**磐井川地区民有林直轄地すべり防止事業
第2回概成検討委員会**

別冊資料

平成30年1月29日（月）

磐井川地区民有林直轄地すべり事業 第1回概成検討委員会（開催 H29 年 7 月 26 日）のレビュー

審議テーマ3

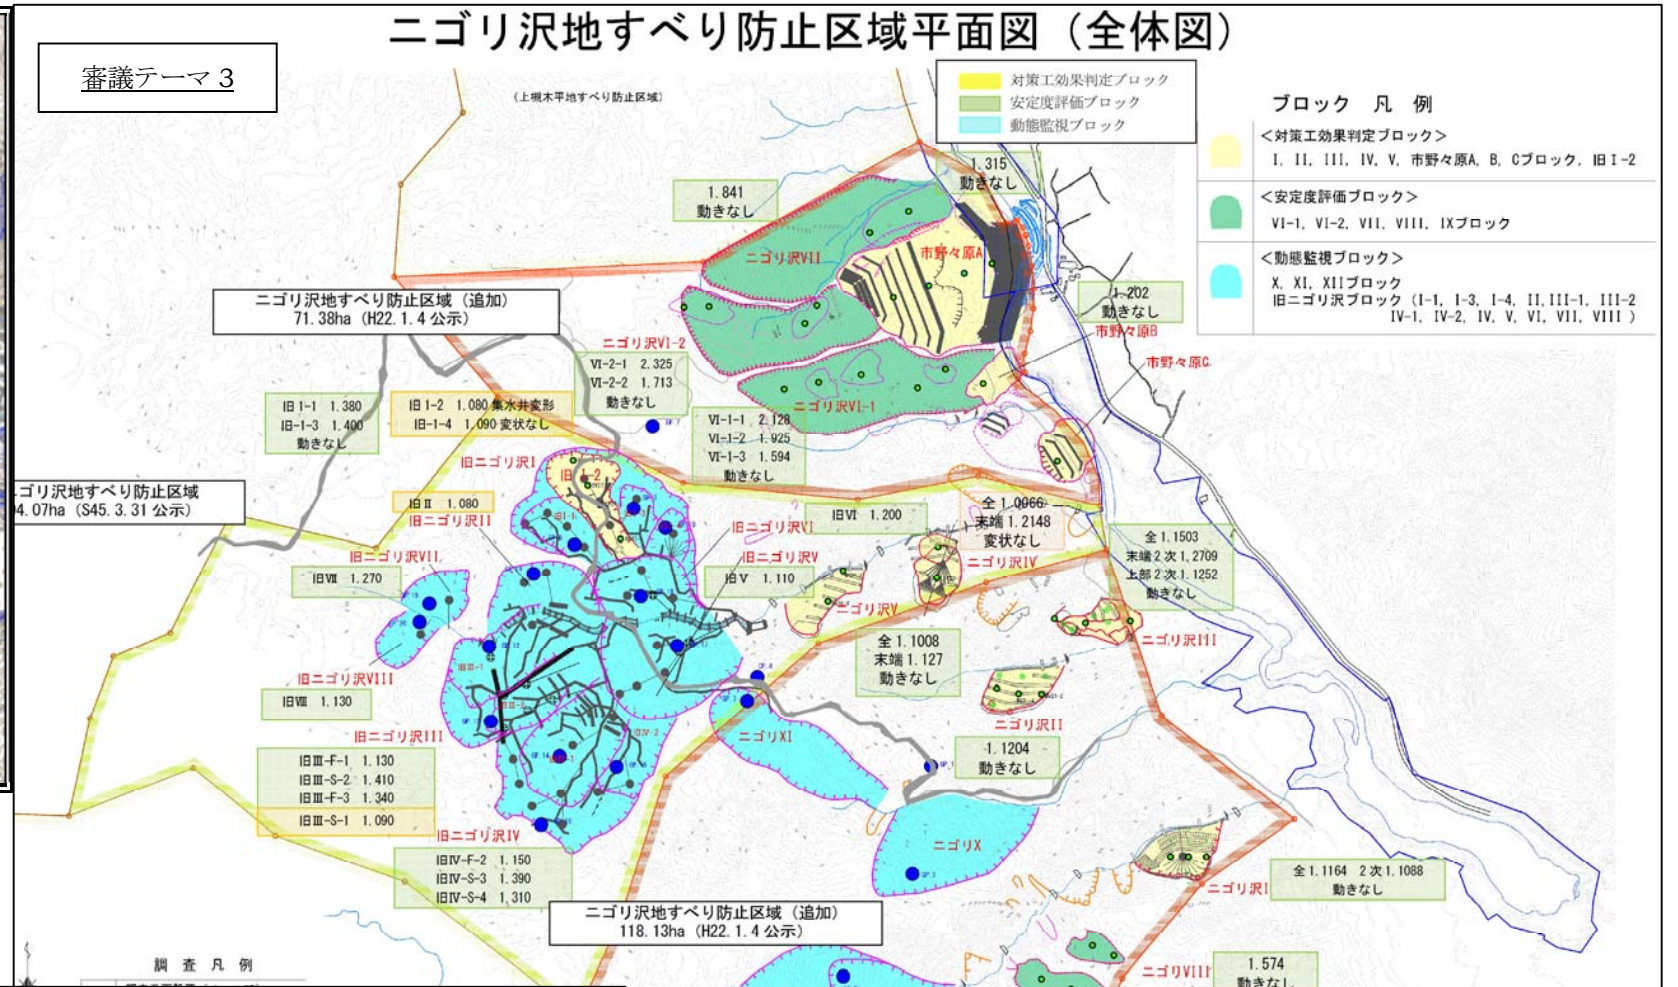
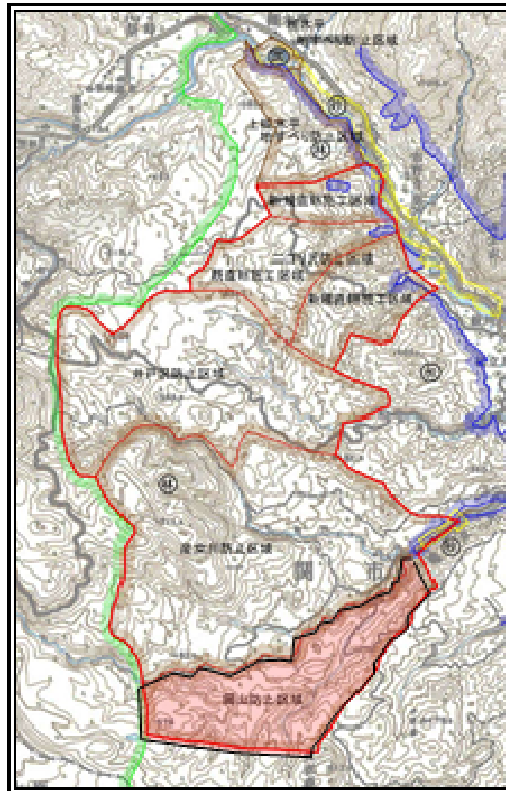
課題は現状安全率が目標安全率（Fp=1.10）を達成していないこと。（対応案は追加施工と点検経過観察。）

- ・粘性体が少しずつ動く古い地すべりであり完全に停止させることは難しいが、一気に移動する危険性も少ない。
- ・地表水や浅層地下水がすべり面に供給される前に排除することが望ましいので、対策方針は表面水の浸透防止（のための水路工）と浅層の地下水排除（のための井内集水ボーリング工）が有効である。
- ・事務局案のとおり、追加工事の実施状況と施工効果を判断してから概成について検討する。

審議テーマ4,5 (岡山 A-2ブロック、D-1ブロック)

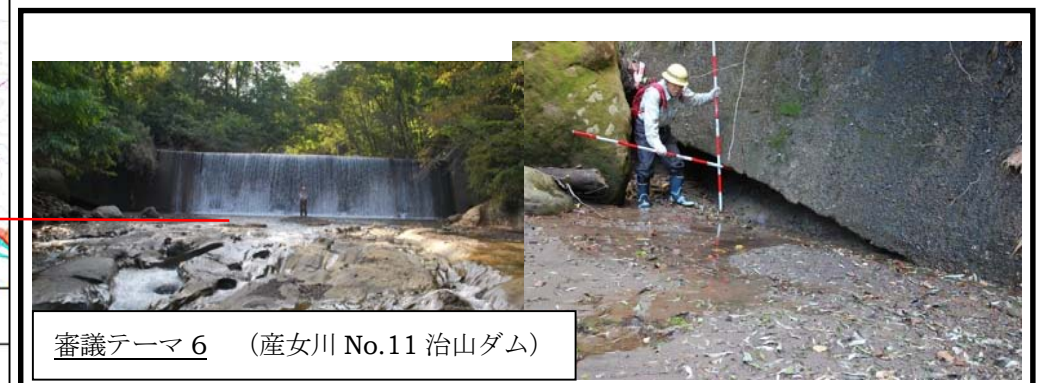
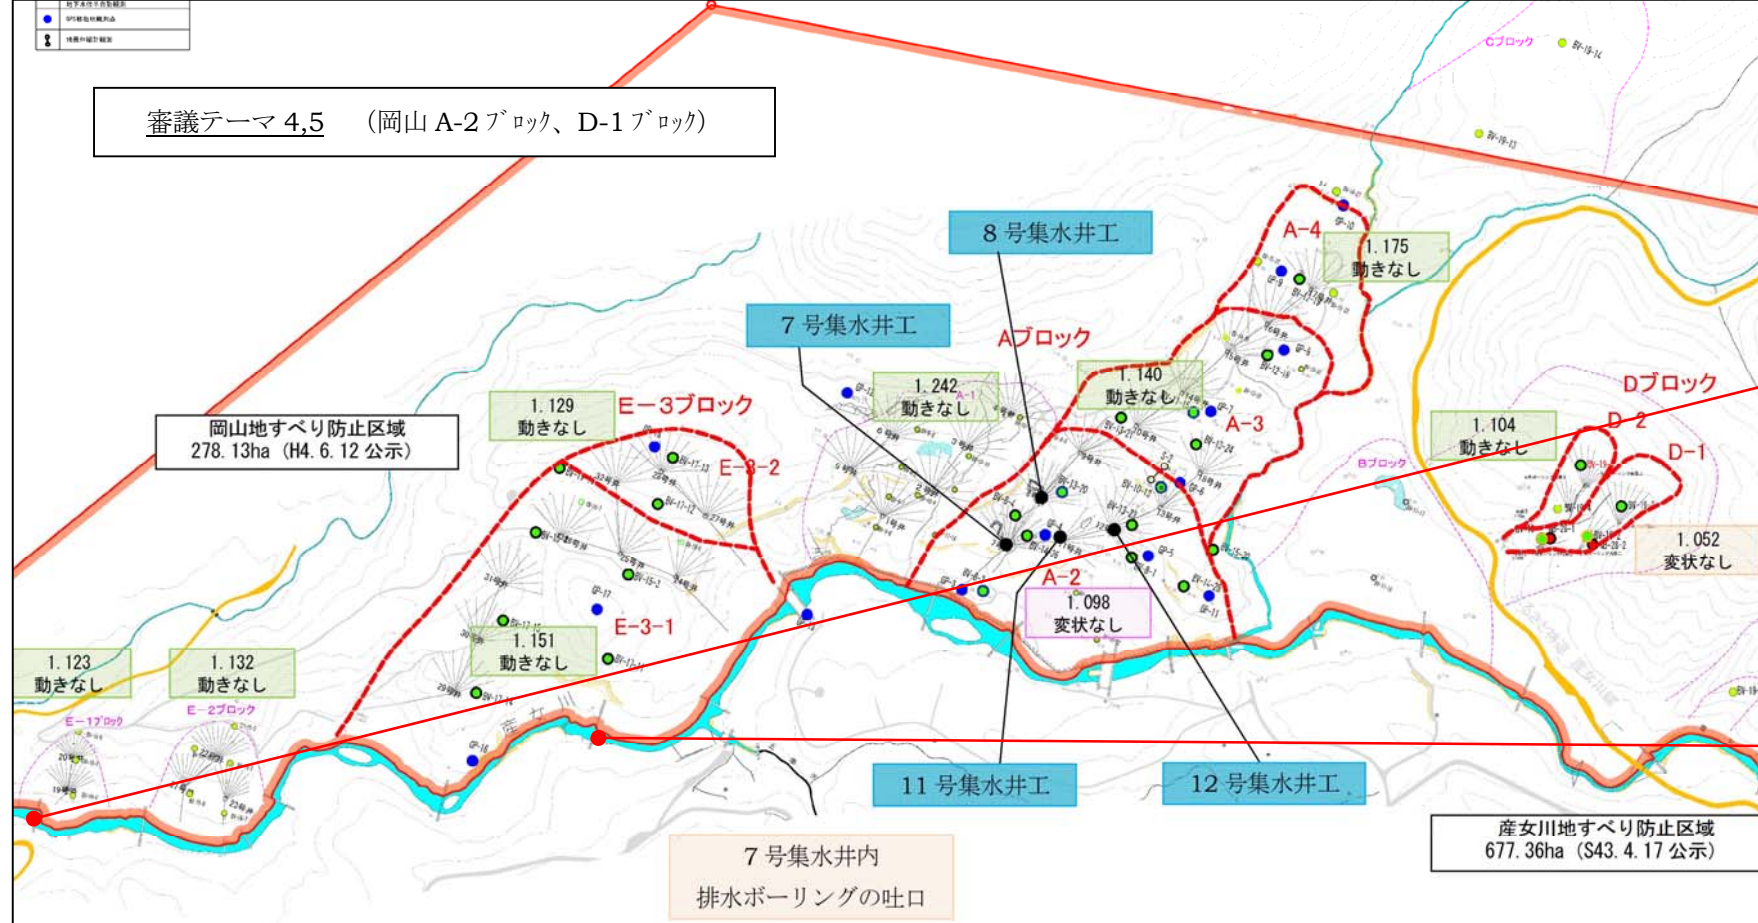
課題は現状安全率が目標安全率（Fp=1.10）を達成していないこと。（対応案は追加施工と点検経過観察。）

- ・A-2、A-3、A-4 ブロックの関係を整理すると今後の対策において有効。
- ・安全率だけにとらわれないで、溪間工による施工効果も含めて評価する多重防御的な発想も重要。
- ・ヒズミ計等により A-2~A-4 ブロックの関係性を整理する。
- ・集水井、集水ボーリング、溪間工の位置関係を示す縦断面図を作成→河川水位と地下水位、地下水排除工の関連について検証。

課題は現状安全率が目標安全率（Fp=1.10）を達成していないこと。（対応案は点検経過観察。）

- ・地下水位変動は降雨によく対応しているため、地表面排除工が有効。
- ・事務局案どおりの対応で経過観察を行う。
- ・本年度の観測結果を提示し概成判断を行う。

・上記主な意見の検証を行い追加工事の実施状況ならびに観測結果を提示し概成判断を行う。
